Befaringsrapport

**Oppdrag
nummer 1167**

Eiend.betegnelse: Enebolig
Adresse: Nedre Eikanger 70, 5913 Eikangervåg
Matrikkel: Kommune: 1263 Lindås Gnr: 213 Bnr: 57
Eiet/festet: Eiet tomt
Hjemmelshaver: Silje Charlin Clarkin
Adresse: Nedre Eikanger 70 5913 Eikangervåg

Yttervegg Kjøkken

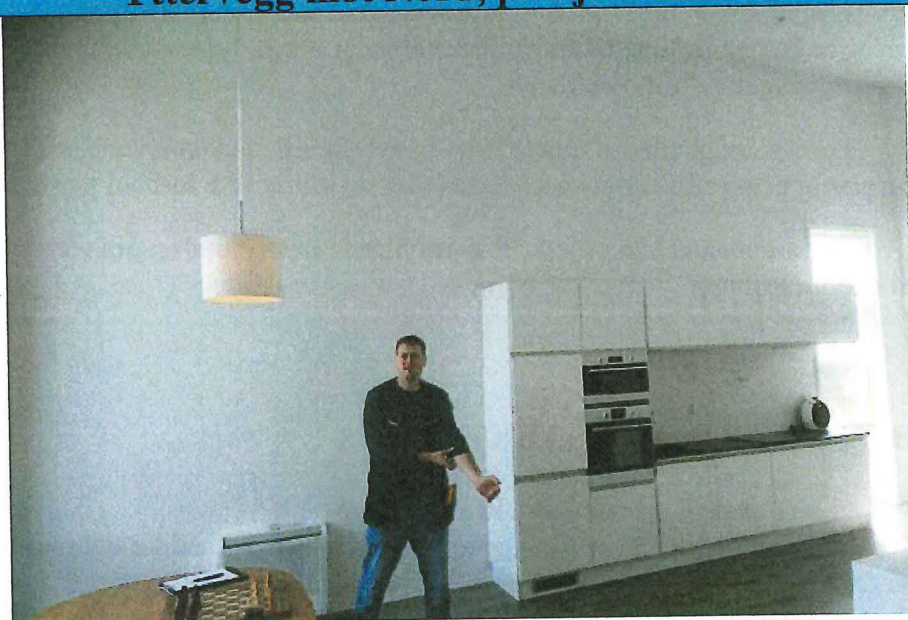
Veggen er etter tegningen er 4,5 meter høyde og 11 meter bredde, innvendige mål.

Ytterveggen har stor bevegelse ved vind og når en skubber i den. Kjøkkeninnredning viser tydelige bevegelser når en presser på vegger.

Veggen er satt sammen av 2 moduler med horisontal skjøt, ikke fagmessig rett utførelse. Det går en horisontal sprekk i hele veggens bredde. Den åpner seg når en skubber i veggen.

Sintef Byggforsk viser ingen løsning på at vegger med stor vegg høyde, kan lages av 2 moduler. I Sintef Byggforsk sin løsning er det vist at det skal brukes gjennomgående stendere i hele høyden.

Stendere skal gå i hele høyden og ikke skjøtes midt i vegg med toppsviller og 2 moduler i høyden. For denne høyden skal stendere ha en bredde på 48 mm og gå i hele høyden (fra bunn til topp) for å kunne oppnå tilstrekkelig styrke/stivhet.

Veggen er ikke tilstrekkelig stiv.

Utbedring: Kjøkkeninnredning må demonteres, vegger åpnes opp (fjerne plater og dampspærre), veggkonstruksjoner forsterkes med nytt konstruksjonsvirke, dampspærre og plater monteres, ny overflatebehandling av vegger og remontering av kjøkkeninnredning.

Skråvindu

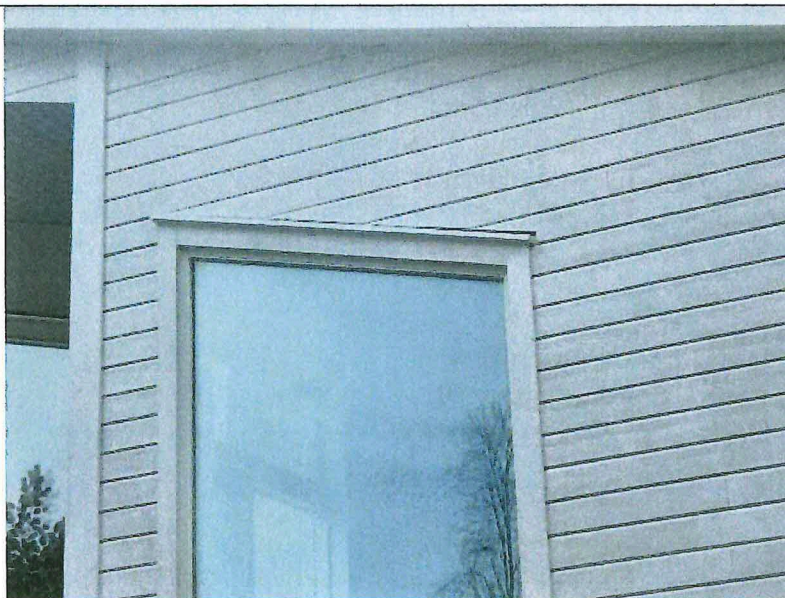
Enkelte vinduer har vinkel/skrå i topp, skråvinduer. Her må en være ekstra nøy med tetting og slik at vannet blir ledet ut i fra veggen.

Her viser bildet at vannet ledes inn og ned bak kledning.

Utbedring: beslag må skiftes. Gjelder alle vindus og døråpninger.

En ikke fagmessig utførelse i overgang tekking og beslag.

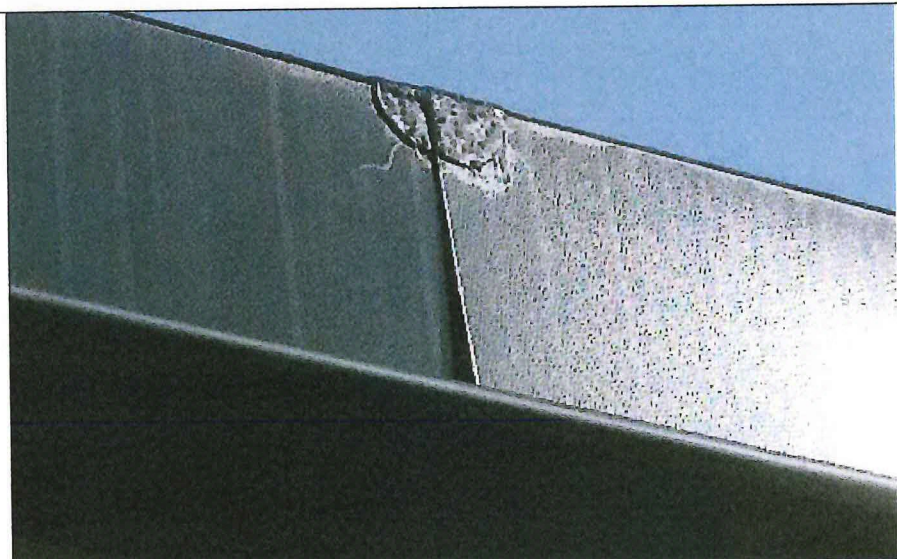
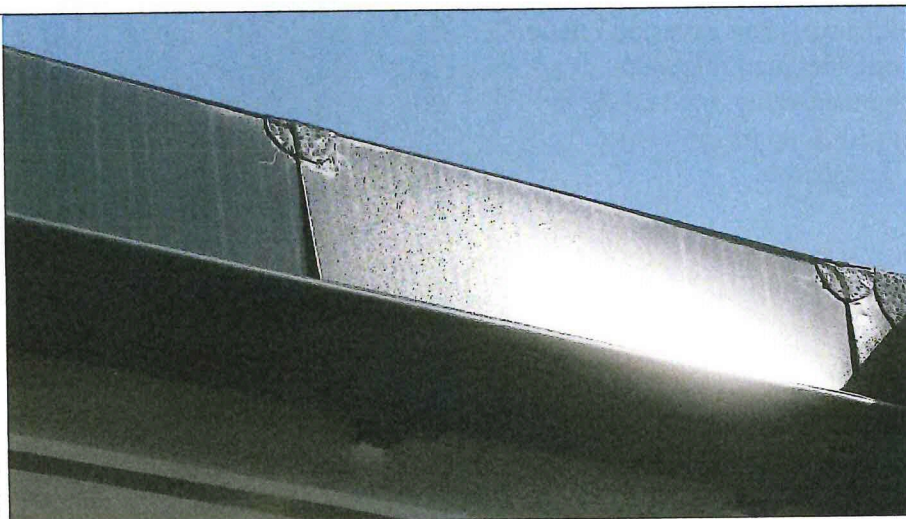
Utførelsen er lite pen.

Beslag over vindskier brettet inn i ende og vil kunne samle opp vann.

Bildet viser terrasse.

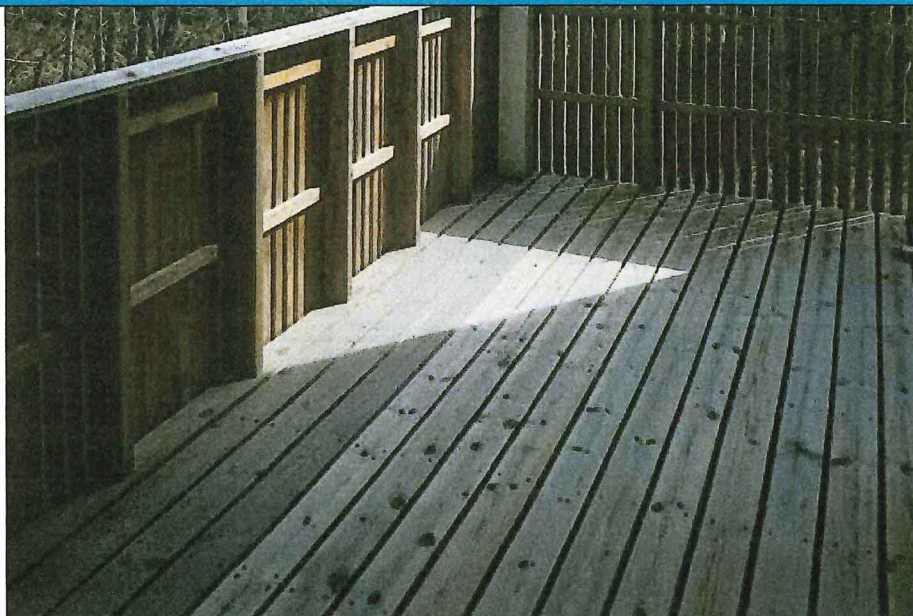
På befaring var det ikke mulig å komme til sluk/avløp, sluk/avløp skal være lett tilgjengelig for kunne rengjøres. Med tanke på at terrassen er bygget inn i boligen og har ett soverom under seg. Må sluk være lett tilegnelig for å kunne rengjøres ofte, for hindre oversvømmelse med katastrofale følgeskader i bakenforliggende konstruksjoner.

Utbedring: Det må etableres lett tilgang til sluk og renner. Sluk må få slukrist som fanger opp løv og annet nedfall. Slukrista bør være lett å ta av slik at sluket kan rengjøres.
